Par atklāta konkursa
“BIOLOĢISKĀS ATTĪRĪŠANAS STACIJAS “DAUGAVGRĪVA” TRĪS OTRREIZĒJO
NOSTĀDINĀTĀJU ATJAUNOŠANA RĪGĀ, DZINTARA IELĀ 60”
(IDENTIFIKĀCIJAS NR. RŪ–2026/23)
nolikumu

Papildu informācija Nr.2

Ar šo iepirkuma komisija sniedz atbildes uz ieinteresēto piegādātāju jautājumiem par atklāta konkursa “Bioloģiskās attīrīšanas stacijas “Daugavgrīva” trīs otrreizējo nostādinātāju atjaunošana Rīgā, Dzintara ielā 60” (iepirkuma identifikācijas Nr.RŪ-2026/23; turpmāk – Konkurss) nolikumu (turpmāk – Nolikums):

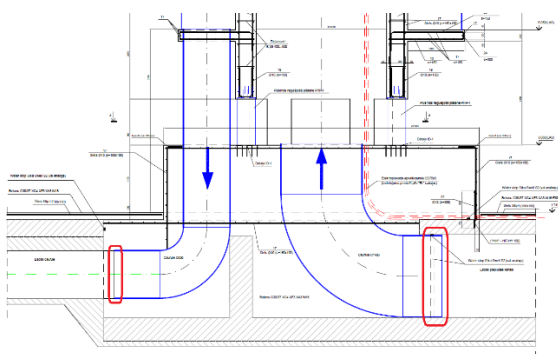
Darbu apjomu ieraksts

BK sadaļas skaidrojošā raksta 2.2.punktā noteiktās prasības attiecībā uz betonam izmantojamo cementu un hidrofbizējošo piedevu ir saistošas līguma izpildē arī tad, ja visa minētā informācija nav atkārtoti pārrakstīta attiecīgajā finanšu piedāvājuma pozīcijā.

Pretendentam, sagatavojot piedāvājumu un nosakot cenu pozīcijai “Nostādinātāja sienas apbetonēšana ar betonu C30/37 XC4 XF3 XA3 W16 F300”, jāņem vērā visas būvprojektā, tostarp BK sadaļas skaidrojošajā rakstā, noteiktās prasības attiecībā uz betona sastāvu un īpašībām.

Līdz ar to Pasūtītājs neveic attiecīgās prasības grozījumus, jo nepieciešamā tehniskā informācija ir ietverta būvprojektā un ir vienādi pieejama visiem pretendentiem. Piegādātāja norādītās prasības ir jāņem vērā piedāvājuma cenā.
